Hoogheemraadschap van Schieland en de Krimpenerwaard

Onderwerp: Ontwerp-wijziging van uw vergunning

Op 20 december 2024 hebben wij van ARCADIS Nederland B.V. namens u een aanvraag om een omgevingsvergunning voor een wateractiviteit ontvangen. Uw aanvraag gaat over Natuurontwikkeling Krimpenerwaard, deelgebied Graafkade, in gemeente Krimpenerwaard. Het gaat om de volgende activiteiten:

De tekeningen 'Bijlage 2a, tekeningnummer, KRMP-GK-SI-1001-VED, versie C, d.d. 15 mei 2025' en Bijlage 2b, tekeningnummer, 'KRMP-GK-DWP-1101-VED, versie C, d.d. 15 mei 2025' worden aan de vergunning toegevoegd.

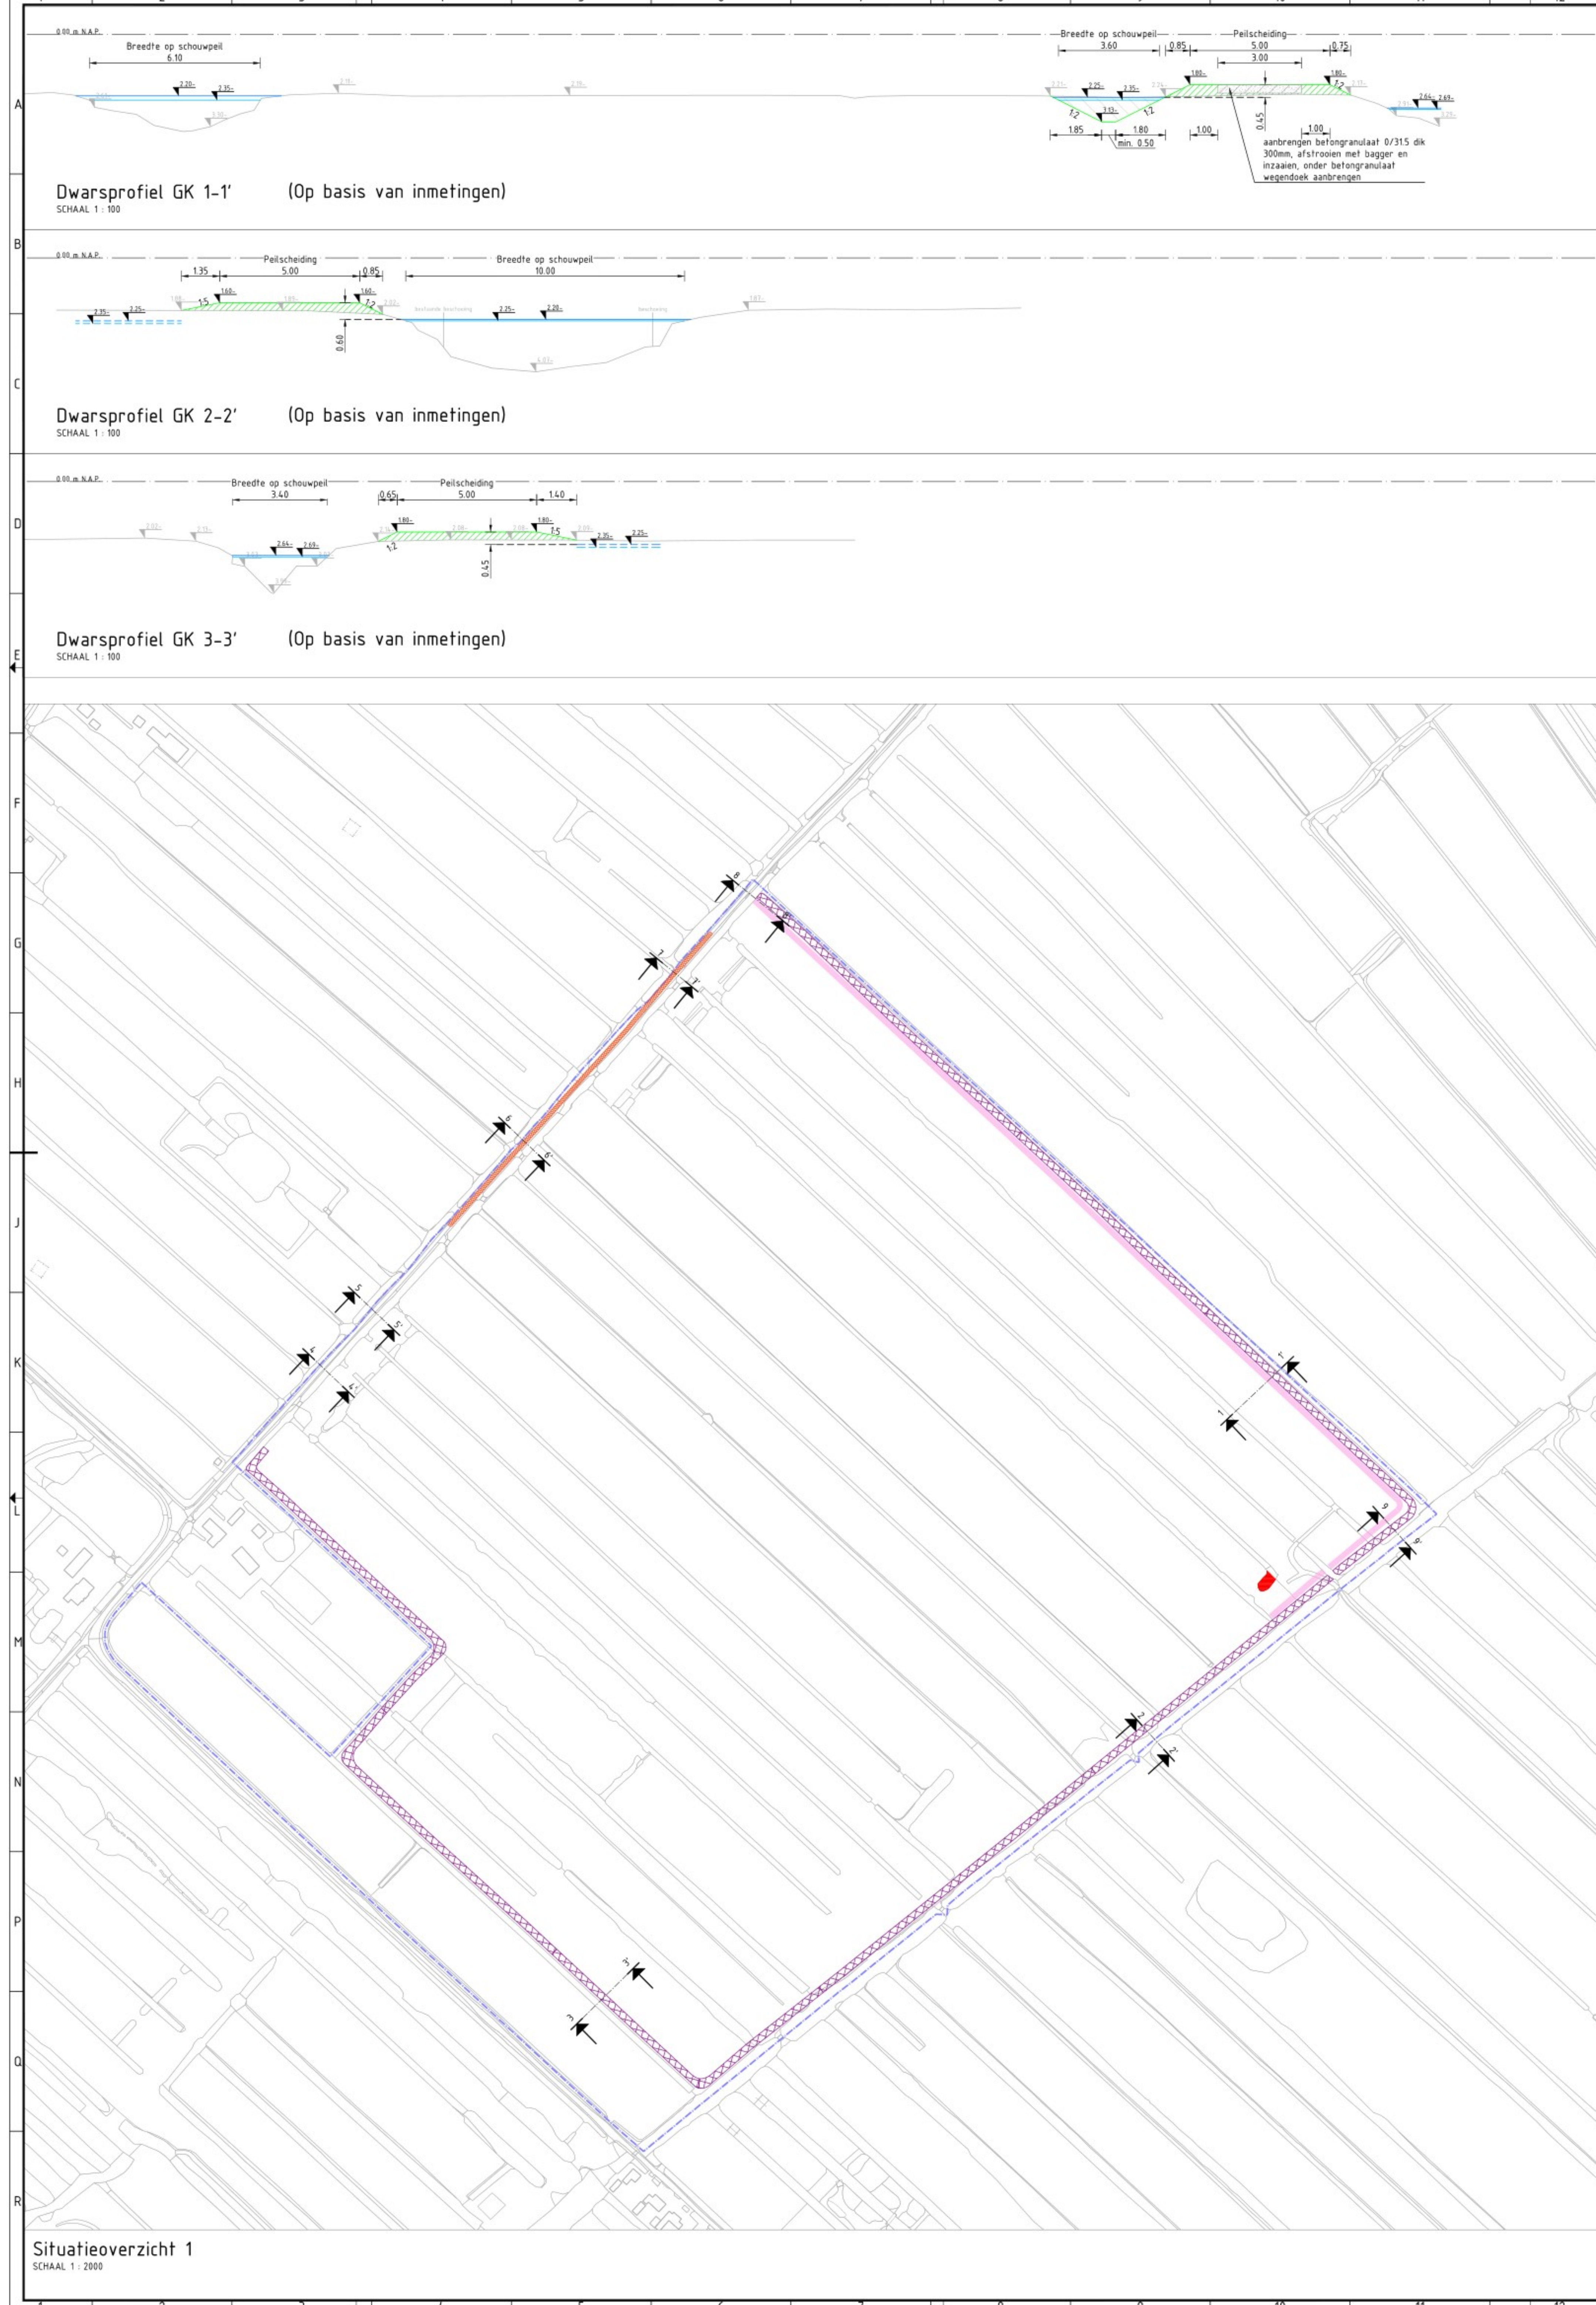
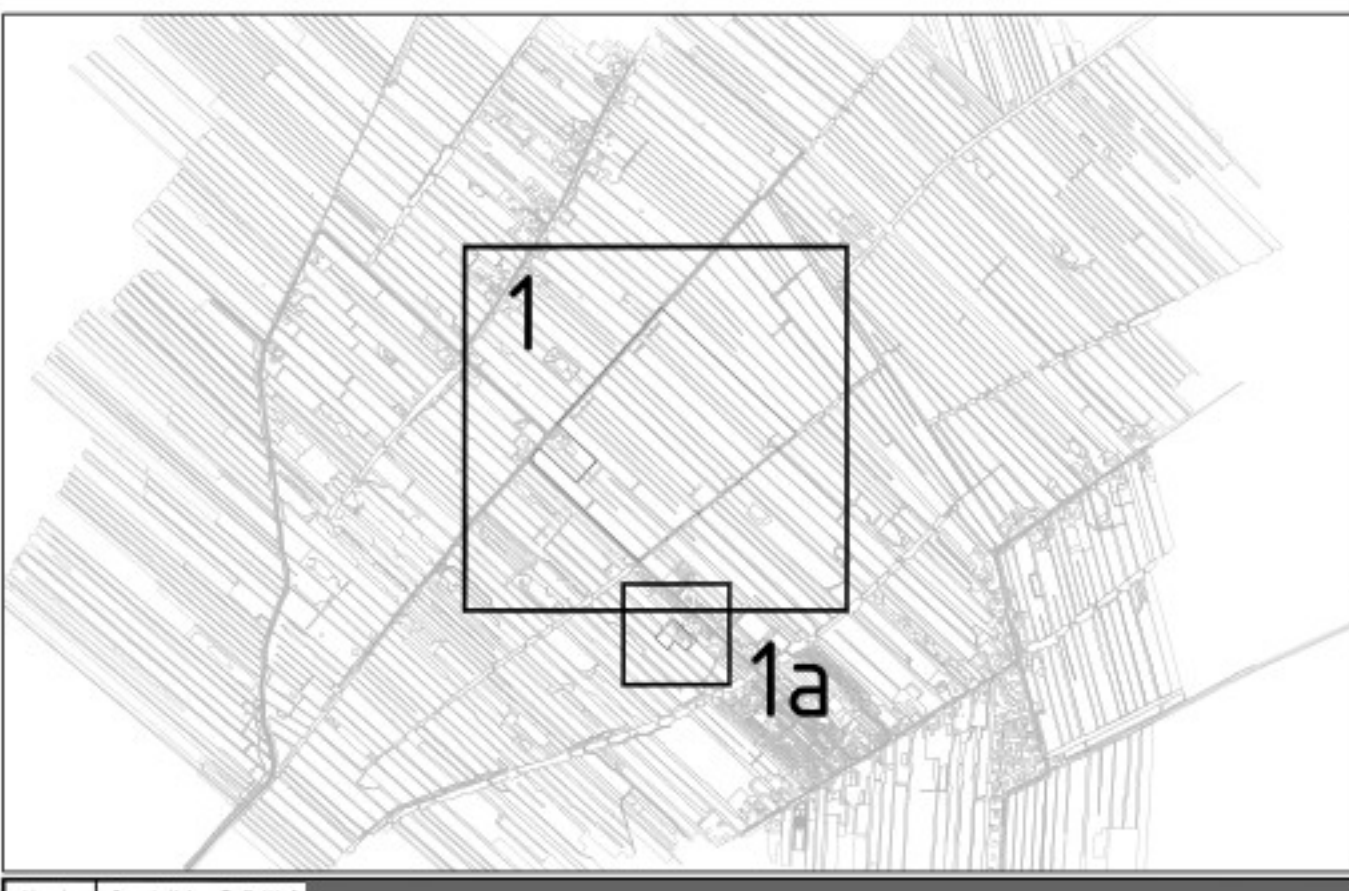
De tekeningen 'Bijlage 2a, tekeningnummer KRMP-GK-SI-1001-VED, versie B, d.d. 20 december 2024' en 'Bijlage 2b, tekeningnummer KRMP-GK-DWP-1101-VED, versie B, d.d. 20 december 2024' worden ingetrokken.

Tijdens het behandelen van de aanvraag met zaaknummer 208826 is het hoogheemraadschap samen met het Programmabureau Veenweide Krimpenerwaard tot het inzicht gekomen dat de status van peilscheiding A en peilscheiding B niet kloppen in de in eerste instantie ingediende tekeningen voor deelgebied Graafkade (tekeningen versie B, d.d. 20 december 2024). Het beperkingengebied van de peilscheiding A had volgens de interne vaste gedragslijn een peilscheiding B moeten zijn en vice versa.

Tijdens de behandeling van de aanvraag zijn nieuwe tekeningen gemaakt waarop de status van de peilscheiding A en B wel juist is opgenomen (tekeningen versie C, d.d. 15 mei 2025). Per abuis zijn deze nieuwste tekeningen echter niet bij de vergunning toegevoegd, terwijl er in de beoordeling van de aanvraag al wel was uitgegaan van de wijziging van de status van de peilscheidingen. Met dit wijzigingsbesluit worden de nieuwste tekeningen toegevoegd aan de vergunning en worden de oude tekeningen ingetrokken.

De leggers Peilscheidingen A en Peilscheidingen B worden gewijzigd aan hand van de ontwerpen in de nieuw toegevoegde tekeningen.
